INFORME DE HITO DE CONTROL
N.º 13658-2021-CG/SALUD-SCC

EJECUCIÓN DE LA OBRA “RECUPERACIÓN DE LOS
SERVICIOS DE SALUD DEL PUESTO DE SALUD (I-1) SAPCHÁ –
DISTRITO DE ACOCHACA – PROVINCIA DE ASUNCIÓN –
DEPARTAMENTO DE ANCASH” EN EL MARCO DEL ESTADO
DE EMERGENCIA NACIONAL A CAUSA DEL COVID-19

HITO DE CONTROL N.º 1
REVISIÓN DE LOS TRABAJOS DE LA OBRA CONTINGENCIA, OBRA NUEVA Y DEL
CUMPLIMIENTO DE LOS LINEAMIENTOS PARA LA VIGILANCIA, PREVENCIÓN Y
CONTROL DEL COVID-19

Imagen n.º 02

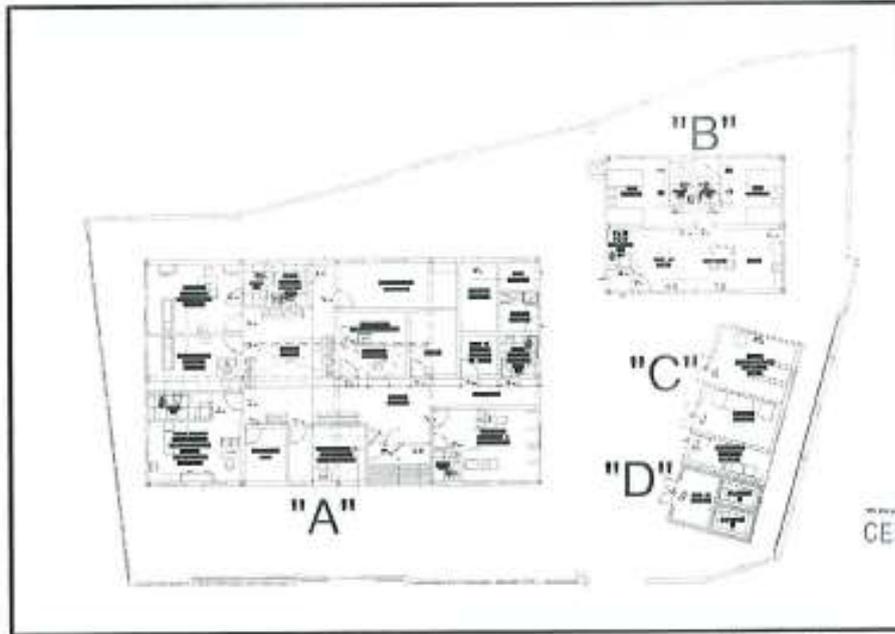
Al respecto, el Bloque A es una edificación de concreto armado de un nivel, en este bloque funcionan la mayoría de UPSS tales como las asistenciales y administrativas que son esenciales para su funcionamiento posterior a un evento sísmico. La estructuración de la superestructura está dada mediante un sistema estructural dual compuesto de pórticos de concreto armado y placas en los ejes X e Y.
